Stadtrat am 19.03.2013		öffentlich		
Nr. 5 der TO		Vorlagen-Nr.: FB 3/775/2013		
Dez. I	FB 3: Planen und Bauen	Datum: 27.02.2013		
FBL / stellv. FBL	FB Finanzen	Dezernat I / II	Der Bürgermeister	
Beratungsfolge:				
Gremium:	Datum:	TOP	Zuständigkeit	Bemerkungen:
Stadtrat	19.03.2013		Entscheidung

Beratungsgegenstand:
Bebauungsplan "Höckenkamp-Süd"

Luftbild: (nicht maßstäblich)

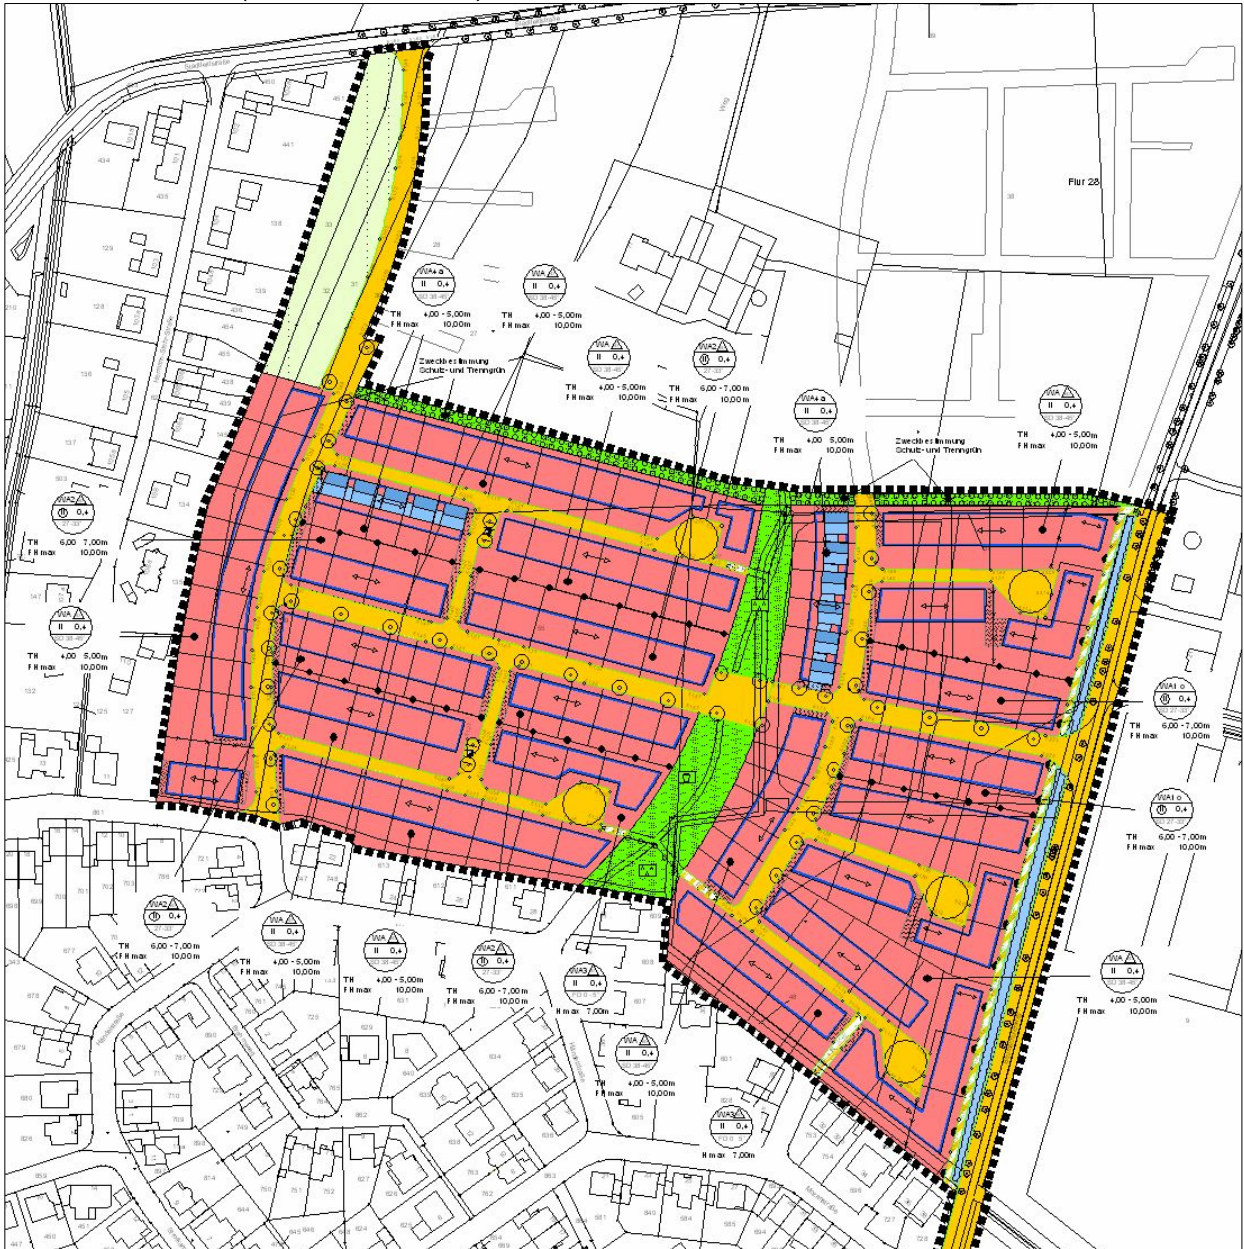
Gehölze entlang des Grabens / auf der Baumschulfläche

Die Gehölze entlang des Grabens müssen zur fachgerechten Verfüllungen komplett entfernt werden, da ansonsten organisches Material überdeckt werden würde bzw. Gehölze angefüllt und Wurzeln absterben würden. Die rund 25 Kirschen an der Nordgrenze der Baumschulfläche sind
